## 改善箇所説明図

### 不具合の内容

ディスクローター取付けボルト (図中 1~10)

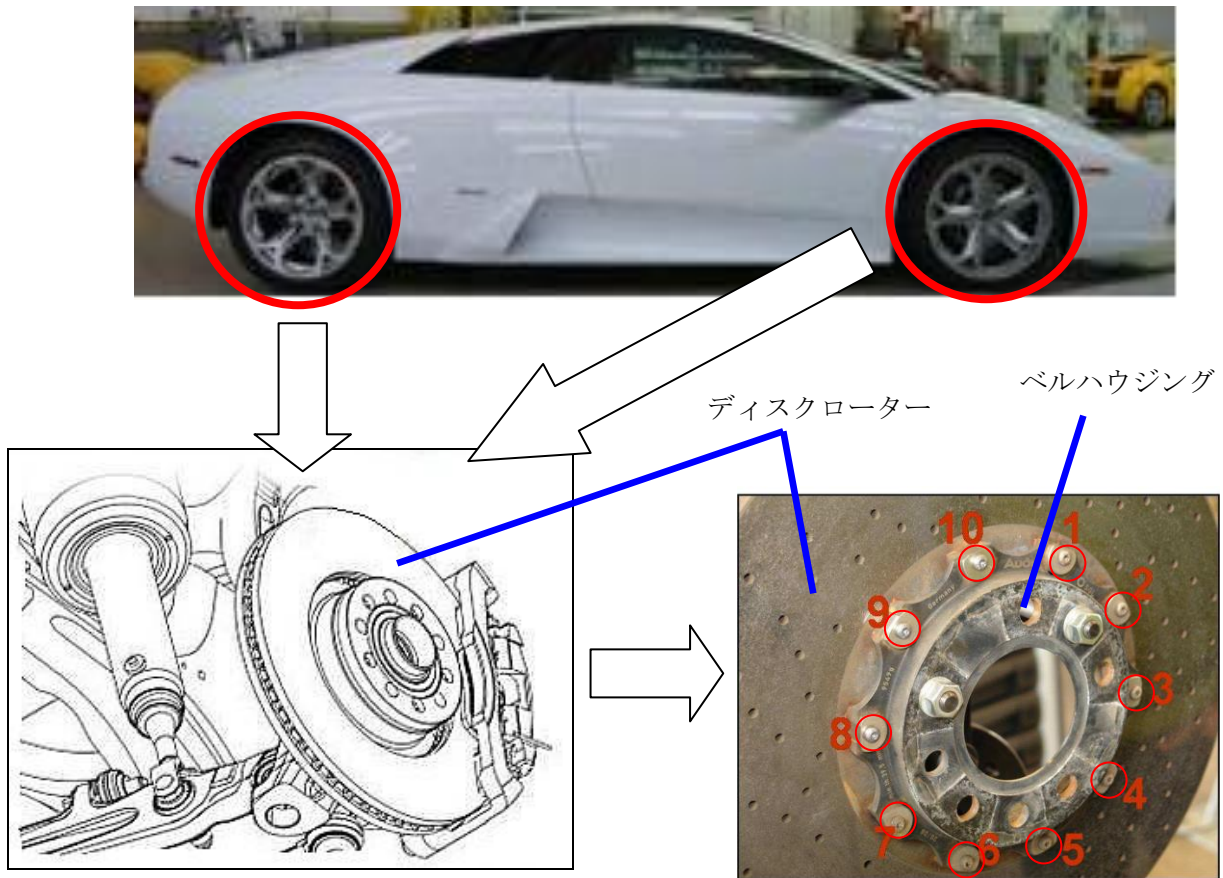
前後輪ブレーキ用セラミック製ディスクローター装着車両において、ディスクローターをベルハウジングに取付けるためのボルトの材質が不適切なため、塩分濃度が高い環境下で使用をした場合に、当該ボルトが腐食、破断し、走行中に異音及び振動が発生する事がある。

全車両、ディスクローター取付けボルトを対策品と交換する。

識別 : ボルトの対策品を表す「TITAN」の打刻によって識別する。
